D O D A T E K Č . 2
K E S M L O U V Ě O D Í L O
u z a v ř e n é d n e 3 0 . 5 . 2 0 2 3
podle ust. § 2586 a násl. zák. č. 89/2012 Sb., občanský zákoník

ZMĚNOVÝ LIST

„VUZ Karlovy Vary – zateplení budovy včetně výměny oken a vstupních dveří“

Předmět změny: Ostění oken a pojistný přepad střechy

Navrhovaná místa pojistných přepadů na západním a východním štítu

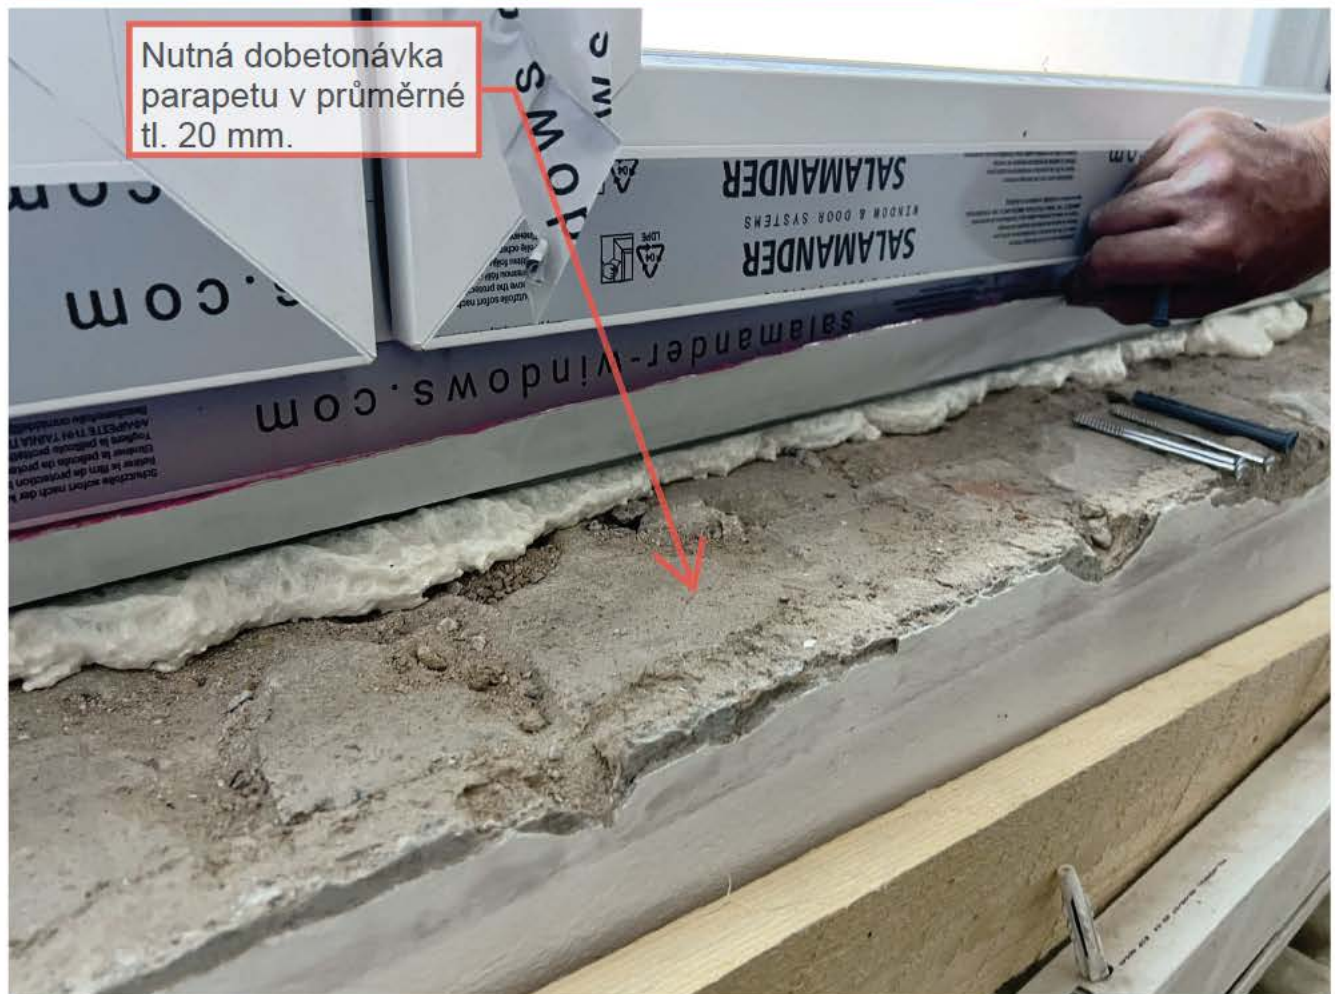
Navrhovaná místa
pojistných přepadů -
3x průměr 125 mm
na obou štítech ve
výšce cca 10 cm
nad střechou.

Současný stav po osazení nového okna – vzorový případ

Nutné vyrovnání ostění tepelnou izolací v průměrné tl. 20 mm. Doplnění okenních lišt pro dilataci omítky od rámu okna.

Nutné vyrovnání nadpraží tepelnou izolací v průměrné tl. 50 mm.

Nutná dobetonávka parapetu v průměrné tl. 20 mm.
